**Изменение № 4 ГОСТ 10409—74 Колеса автомобильные с разборным ободом.  
Основные размеры. Общие технические требования**

**Утверждено и введено в действие Постановлением Государственного комитета  
СССР по стандартам от 30.06.89 № 2284**

**Дата введения 01.01.90**

Черт. 1.

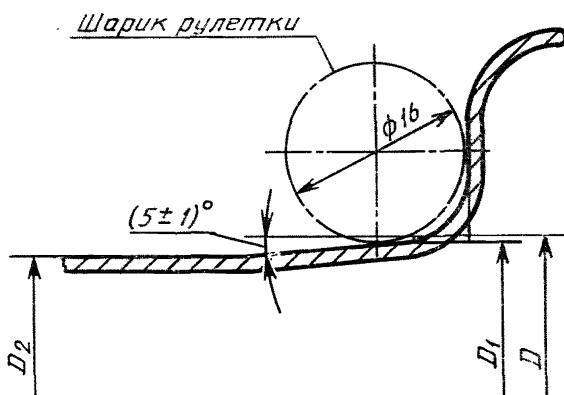
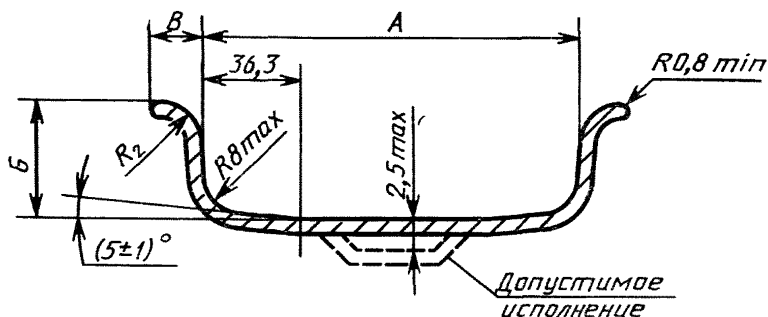
Пункт 1.1. Чертеж 1 заменить новым:

Черт. 16

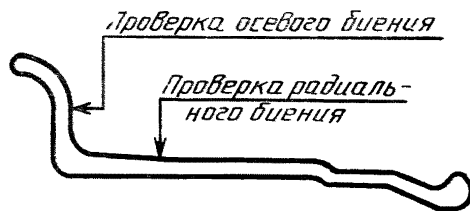
Пункт 3а.5 изложить в новой редакции: «3а.5. Проверку на соответствие требованиям п. 2.5 следует проводить на участках основания обода, указанных на черт. 16, относительно базовых поверхностей, по которым производится установка колес на ступицу транспортного средства.

Допускается контроль осевого биения проводить с внешней стороны бортовой закраины, исключая зону сварного шва с длиной дуги по 50 мм в обе стороны от сварного шва»;

чертеж 16 заменить новым:

Центровка двойных колес

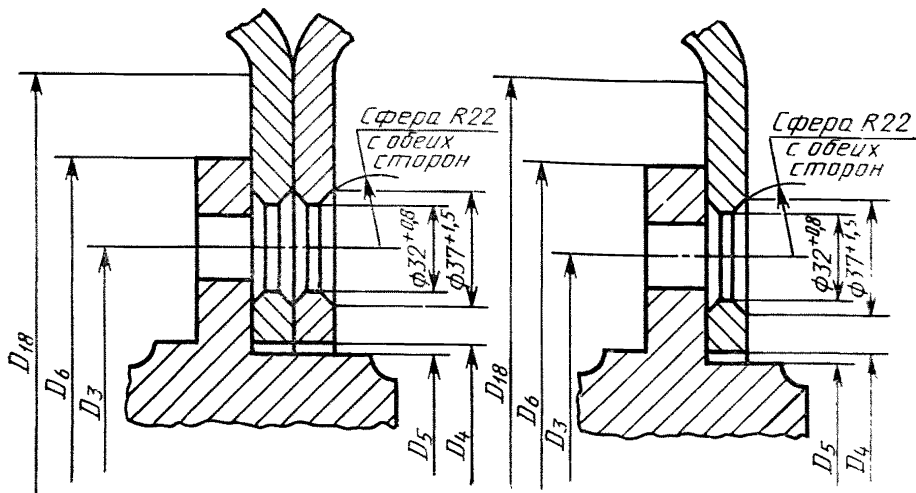
Приложение. Чертежи заменить новыми:

таблицу дополнить примечанием: «Примечание. Диаметр привалочной плоскости  $D_{18}$  определяется из условия:  $D_{18} \geq D_6 + 5$  мм».
